Meie 22.12.2025 nr 7.2-2/25/9548-7

**Vaida alevik Madara, Vana-Vaida tee 15 ja
Hoidla tee 1 kinnistute ja lähiala
detailplaneeringu koostamata jätmise**

Võttes aluseks ehitusseadustiku (edaspidi *EhS*) ja planeerimisseaduse (edaspidi *PlanS*) ning kliimaministri 27.11.2023 [määruse nr 71](#) „Tee projekteerimise normid“ (edaspidi *normid*), **jätame koostamata** Arhitektuurbüroo Nafta OÜ töö OM0121 „Vaida aleviku Madara, Vana-Vaida tee 15 ja Hoidla tee 1 kinnistute ja lähiala detailplaneering, kovID DP1175“ järgmiste vastuolude tõttu.

Joonis 2. Väljavõtte planeeringu põhijoonisest

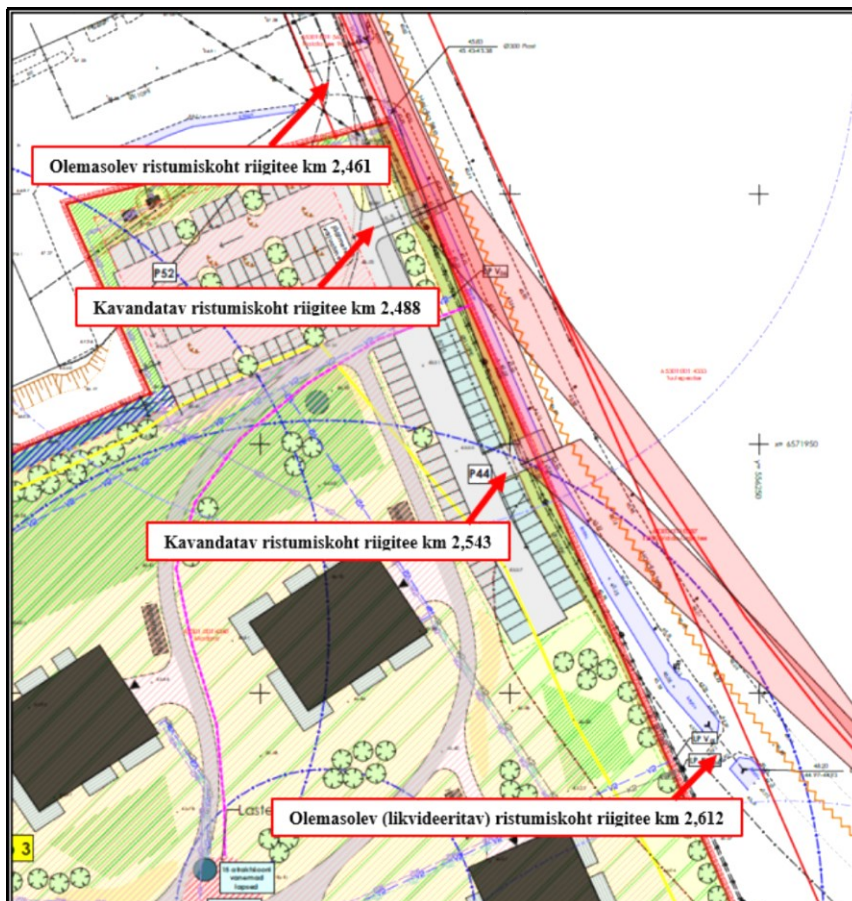
Teeregistri andmetel paikneb riigitee 11202 Vaida-Urge tee km 2,461 Hoidla tee 9 kinnistu (katastritunnus 65303:003:0108) juurdepääs ning km 2,612 Madara kinnistu (katastritunnus 65301:001:4340) juurdepääs. Planeeringu materjalide kohaselt on olemasolevate ristumiskohtade ja uute kavandatavate ristumiskohtade riigitee km 2,543 ja km 2,488 omavaheline kaugus vastuolus normides esitatud miinimumnõuetega (vt *joonis 2*).

Tulenevalt vastuolust normides esitatud nõuetega, ei saa me esitatud lahendusega nõustuda.

Palume korrigeerida vastuolu planeeringulahenduses.

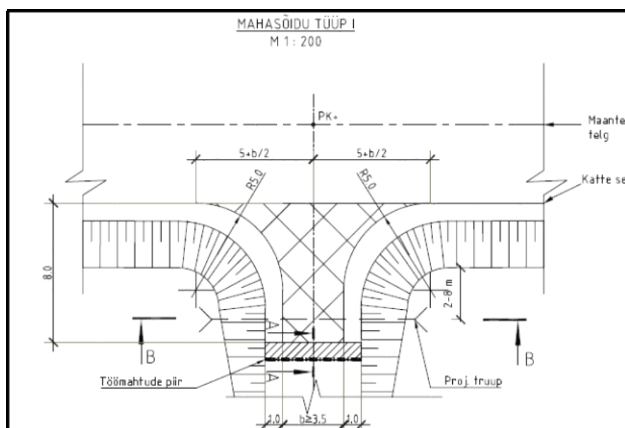
2. Planeeringu seletuskirja kohaselt on riigitee nr 11202 Vaida-Urge tee äärde kavandatud parkla mahuga 150 parkimiskohta, kuid planeeringu põhijooniselt ei ole 150 parkimiskoha kavandamine tuvastatav. Riigiteega nr 11202 külgnevas parklas ei ole põhijoonise kohaselt

kavandatud 150 parkimiskohta.

Planeeringulahendus peab olema üheselt arusaadav ja kooskõlas seletuskirja ja jooniste vahel. Palume viia seletuskiri ja põhijoonis vastavusse ning näidata parkimiskohtade tegelik arv ja paiknemine selgelt ka joonistel.

Joonis 5. Väljavõtteid planeeringu põhijoonisest ja teevideost

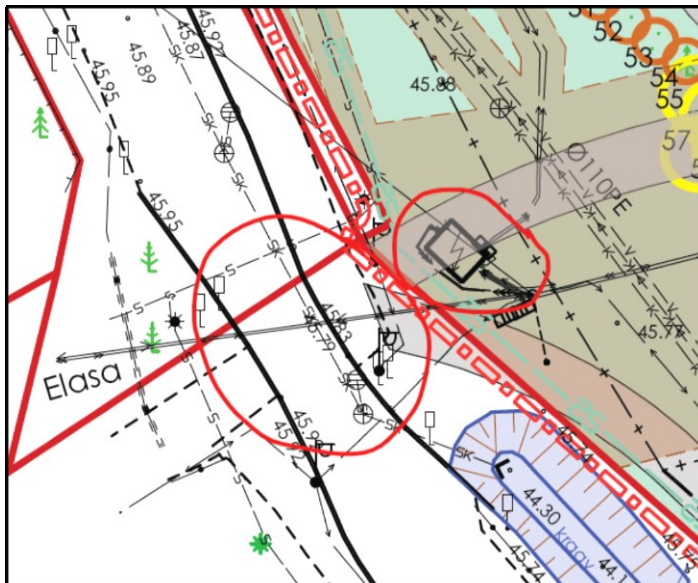
- Kavandatav kergliiklustee on näidatud kulgemas üle olemasoleva alajaama hoone, mis ei ole tehniliselt ega ruumiliselt teostatav.
- Lisaks ei ole joonisel piisavalt kajastatud olemasolev olukord, sh puuduvad nt teekatte liigid ja markeering, mistõttu ei ole võimalik hinnata kavandatava lahenduse seotust olemasoleva taristuga (vt joonis 5).

Joonis 6. Väljavõtte planeeringu põhijoonisest ja teevideost

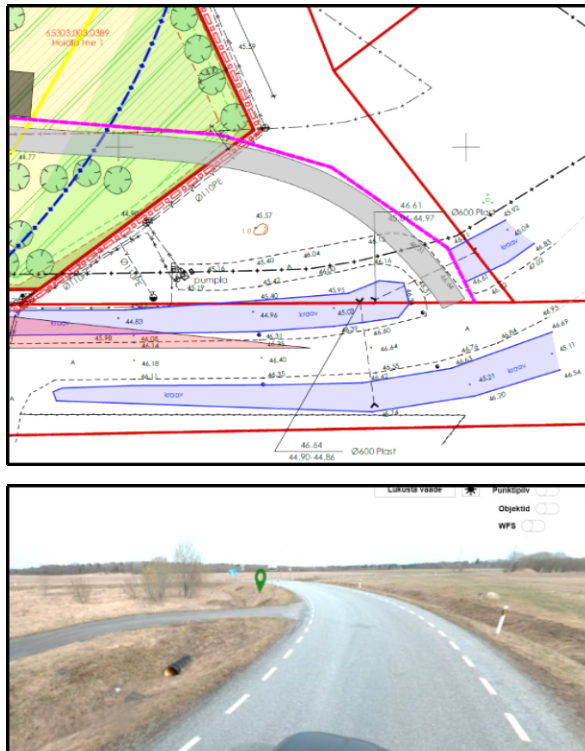
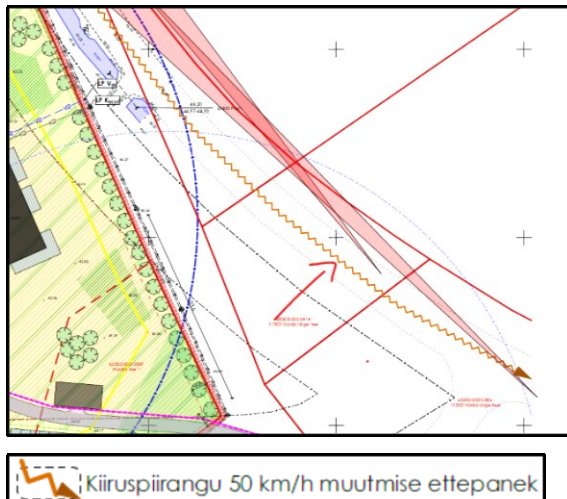
- Lisaks juhime tähelepanu, et planeeringu põhijoonisel näidatud kergliiklusteed on toodud riigitee äärde, kuid edasiselt ei vii see lahendus loogiliselt ega funktsionaalselt

kuhugi (vt *joonised 6,7*). Kavandatud kergliiklustee katkeb ning ei ole seotud olemasoleva ega kavandatava kergliiklusteede võrguga, mistõttu ei ole tagatud kergliiklejatele järjepidev ja ohutu liikumistee.

Sobiva kergliiklusteede lahenduse (k.a teeületuskohade) leidmiseks juhinduda [kergliiklustristu kavandamise juhendi](#) nõuetest (edaspidi *juhend*) ning tagada lahenduse järjepidevus, ohutus ja seotus olemasoleva ning kavandatava taristuga.

Joonis 9. Väljavõtte planeeringu tehnovõrkude joonisest

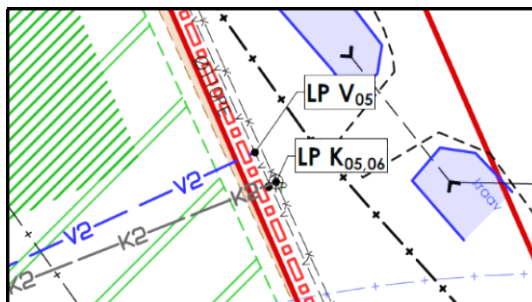
9. Planeeringuga on kavandatud riigitee alusele maale mitmed tehnovõrgud. Planeeritav veetorustiku ja reoveekanalisatsioonitorustiku -V2- ja -K2- liitumispunktid on kavandatud riigitee alusele maale (vt *joonis* 9).

Selgitame, et EHS § 92 lg 1 alusel on tee rajatis, mis on ette nähtud inimeste, sõidukite või loomade liikumiseks või liiklemiseks. Tee osaks loetakse tunnel, sild, viadukt ja muud liiklemiseks kasutatavad ning tee toimimiseks vajalikud rajatised. Arvestades, et planeeringuga kavandatud tehnoõrgud ei ole eelpool nimetatud rajatised, mis on vajalikud tee toimimiseks ning riigitee alune maa on peaaegu täielikult riigitee rajatistega kaetud, ei näe Transpordiamet võimalust tehnoõrkude rajamiseks piki riigiteed riigitee alusele maale. Palume tehnoõrkudele leida uus asukoht.

Joonis 10. Väljavõtte planeeringu tehnoõrkude joonisest

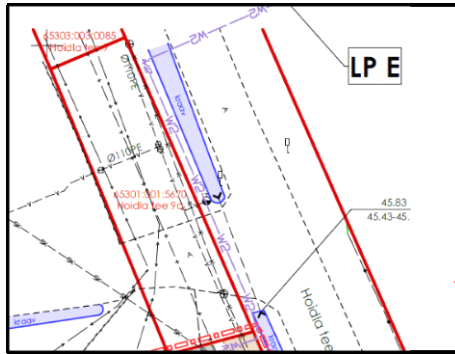
Samuti planeeritav elektri kanalisatsioon -W2- ja selle liitumispunkt (vt *joonis* 10).

Joonis 11. Väljavõtte planeeringu tehnoõrkude joonisest

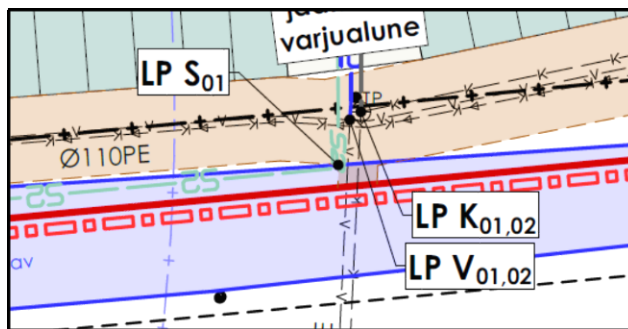
Lisaks ei ole selgelt arusaadav, kuidas toimub planeeritavasidekanalisatsiooni -S2- liitumine (vt joonis 11).

Planeeritav sidekanalisatsioon -S2- tuleb riigitee kraavist välja tõsta (vt joonis 11).

Joonis 13. Väljavõtte planeeringu tehnoõrkude joonisest

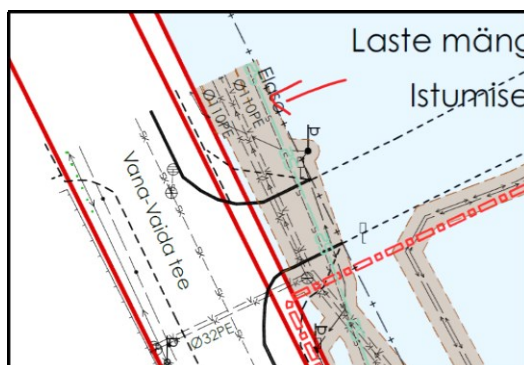
Tehnoõrkude joonise 13 väljavõttelt ei selgu, kuhu läheb edasi planeeritav sidekanalisatsioon.

Joonis 14. Väljavõtte planeeringu tehnovõrkude joonisest

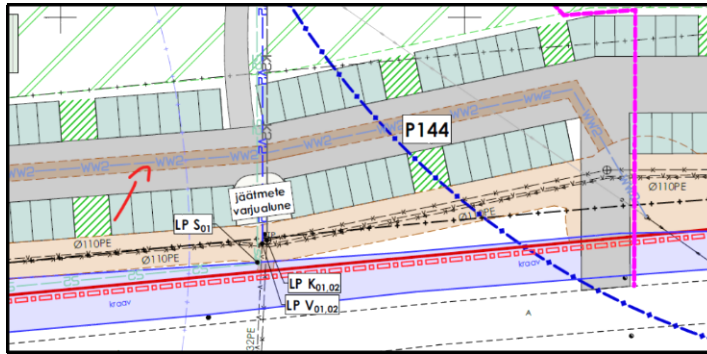
Tehnovõrkude joonisel näidatud tingimärgil -WW2- puudub selgitus, kas tegemist on olemasoleva või planeeritava trassiga (vt *joonis 14*).
